# **GOVERNO DO DISTRITO FEDERAL**

INSTITUTO DO MEIO AMBIENTE E DOS RECURSOS HÍDRICOS DO DISTRITO FEDERAL Coordenação de Licenciamento de Parcelamento de Solo e Obras de Infraestrutura Gerência de Licenciamento de Obras de Infraestrutura

Parecer Técnico SEI-GDF n.º 70/2018 - IBRAM/PRESI/SULAM/COINF/GELOI

Atividade Licenciada: Manutenção da Ponte JK e respectivo canteiro de obras. Compensação: Ambiental (x )Não ( )Sim / Florestal (X )Não ( )Sim

Figura 1 - Localização do canteiro e acessos. Fonte NOVACAP

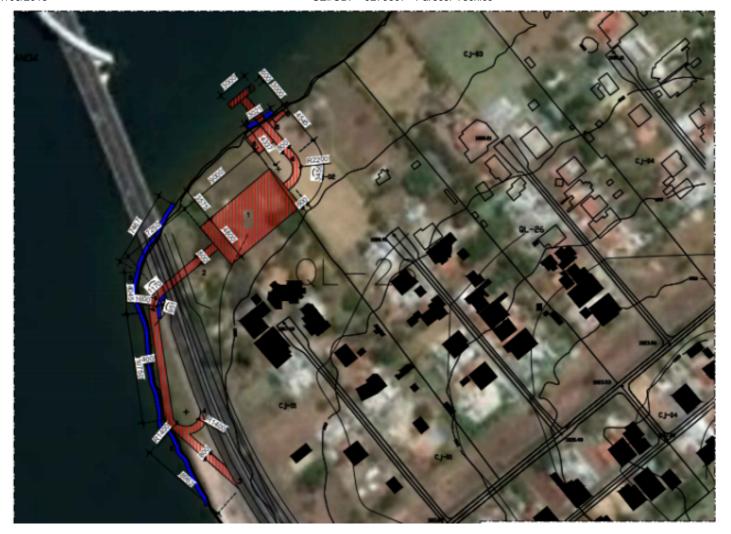
O memorial apresentado não discorre sobre dispositivos de disciplinamento de água pluviais, bem como retenção de sedimentos carreados pelo escoamento superficial da água precipitada.

Os acessos interligando o canteiro às frentes de serviço estão apresentadas na Figura 1, sendo previstas em camada de rachão, de aproximadamente 50 cm de espessura, tal material é permeável favorecendo a infiltração do fluxo precipitado. Também situam-se em trechos degradados com vegetação esparsa, porém apresenta interferências com a APP do Lago Paranoá.

- 7. Esta Licença não autoriza a supressão de vegetação;
- 8. Não é permitido o direcionamento direto de águas pluviais contribuintes do canteiro e dos acessos ao Lago Paranoá, sendo necessária a implantação de dispositivos para promover o amortecimento do escoamento pluvial e a retenção de sedimentos;

- 9. Apresentar, antes do início das obras, projeto de disciplinamento e amortecimento das águas pluviais, bem como de retenção dos sedimentos no canteiro de obras, para avaliação e aprovação deste Instituto;

- 12. Os acessos ao canteiro de obra devem ser revestidos com material permeável, como pedra marroada;
- 13. O carreamento de sedimentos ao Lago Paranoá está vetado;
